Klage på vedtak

Jeg/vi klager med dette på Plan- og bygningsetatens vedtak om rammetillatelse for Bogstad Vinterparadis mottatt 01.06.2011, saksnummer 201106039 og forventer at klagen har oppsettende virkning, primært i forhold til rammetillatelsen, sekundært i forhold til en eventuell byggetillatelse.

Naboaksjonen mot kunstisbane, Sørkedalsveien 262A, 0754 Oslo

Situasjon som i søknad, der skjerming kun ivaretas med “nabovennlige” armaturer:

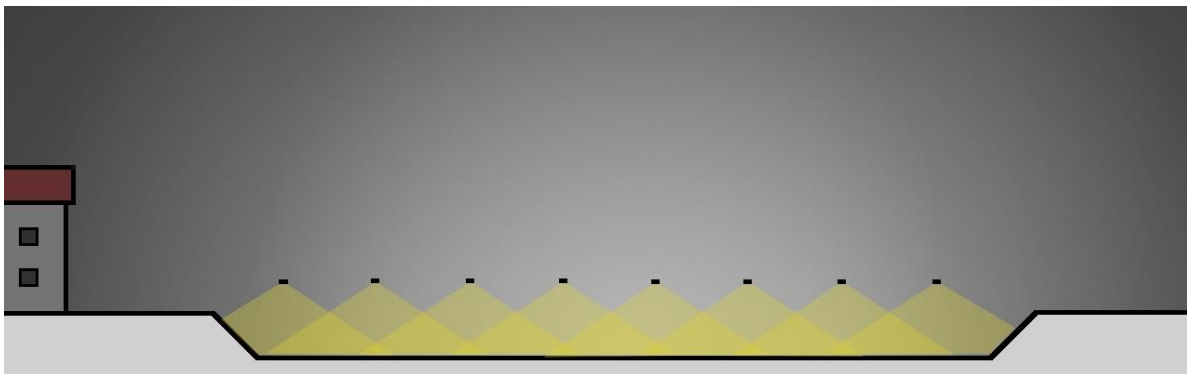
a. Belysningen bryter med § 3 i reguleringsbestemmelsene, siste avsnitt, der det settes ytre grenser for de direkte lysvirkningene.

Søker bemerker til dette at reguleringsbestemmelsene ikke angir hva lysnivået skal være utenfor det angitte området. **Det må her skilles mellom direkte og indirekte lysvirkninger.** Bestemmelse sier klart at det ikke skal være noen direkte lysvirkninger sør for Ankerveien og for øvrig rundt banen, altså 0 lux *direkte* illuminans, mens det ikke settes noen klar grense for de *indirekte* lysvirkningene, men disse begrenses i praksis av kravet om at lysstyrken skal følge aktiviteten og maksimalt 500 lux på banen. Vi anser bestemmelsenes krav å sammenfalle noenlunde med strølyskravet for sone E1 i NS-EN 12193:2007. Vi vil på de neste sidene gå mer detaljert inn i problemstillingene med noen *illustrasjoner*, der gult illustrerer direkte lys og gråtoner illustrerer indirekte (reflektert) lys.

Siteco angir verdier inntil 24,1 lux fra 11-erbanen mot en boligvegg med vinduer i Bjerkebakken 78, og vi anser slik direkte flombelysning av en naboeiendom p.g.a. manglende skjerming som et **åpenbart** brudd med reguleringsbestemmelsene og å være i strid med departementets forutsetninger for stadfestelse.

Kravet i reguleringsbestemmelsene kan antakelig oppfylles på flere måter. En av de mest opplagte er å bruke lyskastere i luftspenn over banen i stedet for lysmaster. Dette er i bruk mange steder og eneste ulempe er at lysanlegget må demonteres etter hver sesong for ikke å være til hinder for golfaktiviteter. Dette kan være en ekstrakostnad, men besparelsen fra

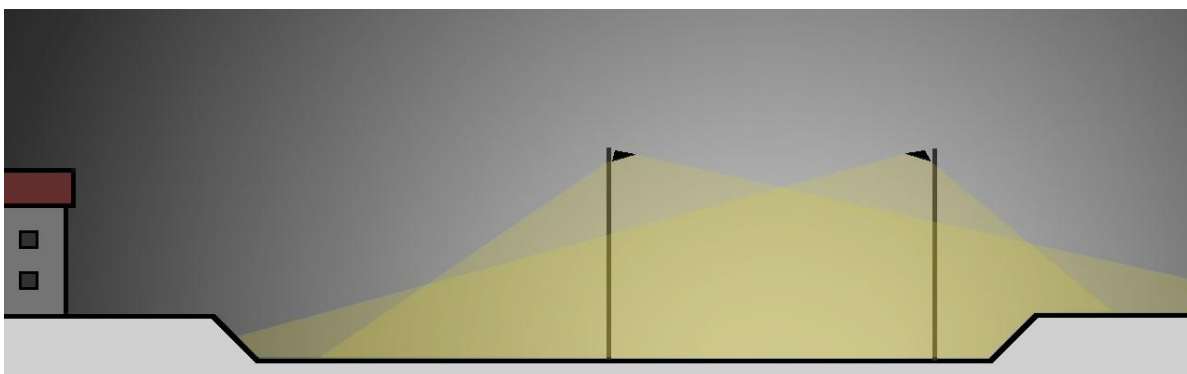
Teoretisk minste fluks for å belyse en 11-erbane (65m×105m) til 500 lux og en 7-erbane (40m×60m) til 200 lux er 3,86 millioner lumen, mens de planlagte lysmastene vil yte 9,26 millioner lumen, så det er opplagt mye å spare på at lyset i størst mulig grad bare rettes dit det er behov for det. Belysning med luftspenn kan illustreres slik:

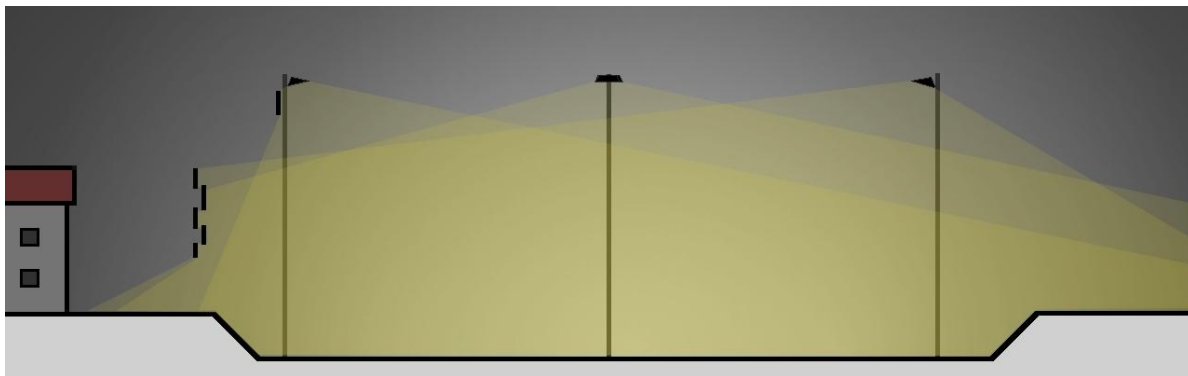
I Miljøverndepartementets vedtak der de redegjør for at det legges inn begrensninger for de direkte lysvirkningene (vedlagt), går det fram at tiltakshaver på forespørsel har beskrevet for departementet en måte å skjerme omgivelsene på med ekstra skjerming i lysmaster og med doble traverser. Det later imidlertid til som om dette utspilte sin rolle da departementet gav sin stadfestelse, for slik skjerming inngår ikke i søknaden om rammetillatelse. Dette på tross av at departementet forutsatte for sitt vedtak “at lyssettingen rundt banen begrenses” med henvisning til tiltakshavers forslag.

Søker har ikke redegjort for hvorfor dette ikke har blitt fulgt opp. Vi kjenner ikke til detaljene i et slikt skjermingstiltak og vi mener det må nabovarsles da det kan virke dominerende og påvirke utsiktsforhold. Vi antar at det kan ivareta kravet omtrent slik men med store andre visuelle ulemper:
